## **Stadtentwicklungsausschuss am 27.05.2021**

### **Auswertung der frühzeitigen öffentlichen Beteiligung**

Im Rahmen der frühzeitigen Beteiligung der Bürger\*innen mit der Auslegung von Infomaterialien für das vorhabenbezogene Bebauungsplan-Verfahren Winterhude 42 / Barmbek-Nord 42 / Alsterdorf 42 – 1. Änderung vom 29.03. bis 30.04.2021 sind insgesamt **13** Stellungnahmen eingegangen, davon sind acht über Bauleitplanung online, vier per E-Mail und eine per Post eingegangen.

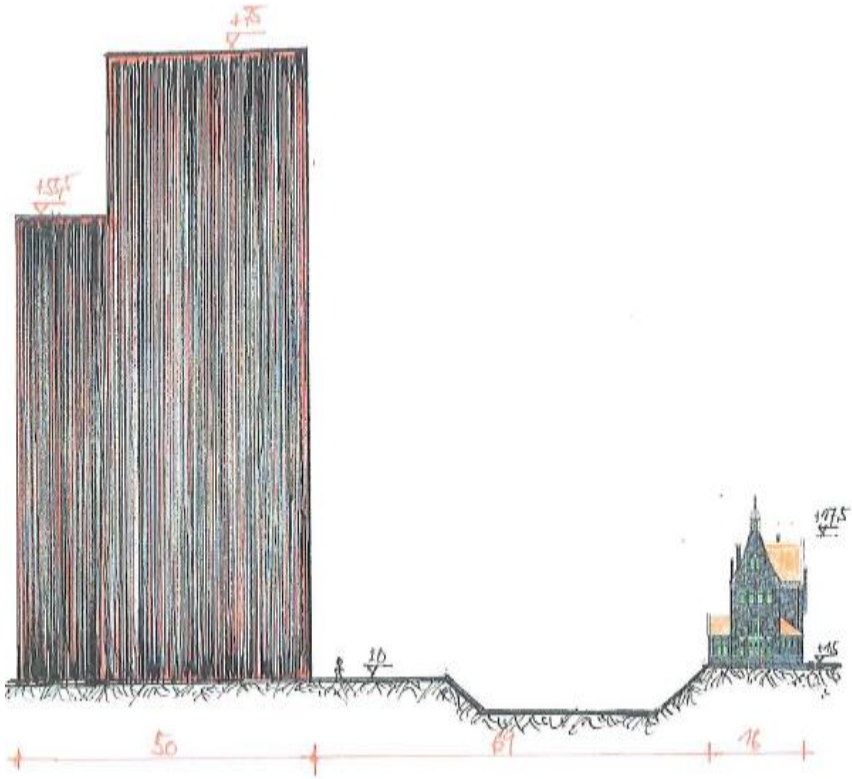
Angaben zur Stellungnahme	Bemerkung
	<p>und der Bahn, dem damals modernsten und komfortabelsten Verkehrsmittel, wurde ein Markenzeichen gesetzt.</p> <p>ES handelt sich nicht um einen City-Bahnhof, der in das Häusermeer der Stadt eingebettet ist. Hier steht ein Vorort-Bahnhof. Das Gebäude ist ein Orientierungspunkt für die weitere Umgebung und sendet eine Botschaft. Mit seinem weit über die Bäume aufragenden Dach und dem Uhrenturm signalisiert er weithin: Hier ist der Bahnhof, hier beginnt die Reise in die große Stadt und auch in die große Ferne. Diese Qualität ist heute noch in den verschiedenen Blickwinkeln auf das Gebäude ablesbar. Hier in der Ansicht vom Pergolenviertel her:</p>

Angaben zur Stellungnahme	Bemerkung
	<p>Mit der 1. Änderung des Bebauungsplans Winterhude 42 soll nun in einer geringen Entfernung zu diesem weithin sichtbaren Baudenkmal der erlebnisorientierten Großzügigkeit und liebevollen, beschwingten Gestaltung, dass auch ein kleines Wahrzeichen des Stadtteils ist, eine neue „städtebauliche Landmark' entstehen. Doch welche städtebaulichen, welche kulturellen und gesellschaftlichen Werte markiert dieses neue, dominante Bauwerk am äußersten Rand des Pergolenviertels?</p> <p>Beim Lesen der Planzeichnung fällt zunächst die riesige Masse des geplanten Baukörpers auf, der nicht nur 75 m hoch ist, sondern auch 77 m breit und 50 m tief. Die folgende Gebäudeansicht, die aus der Planzeichnung des Entwurfs entwickelt wurde, verbildlicht die Größenverhältnisse. Der Abstand der beiden Häuser ist mit 69 m kleiner als die Gebäudehöhe von 75 m.</p>	<p>Die Höhe des Gebäudes beträgt 75 m über NHN, was einer Höhe von ca. 59 m über Grund entspricht.</p>
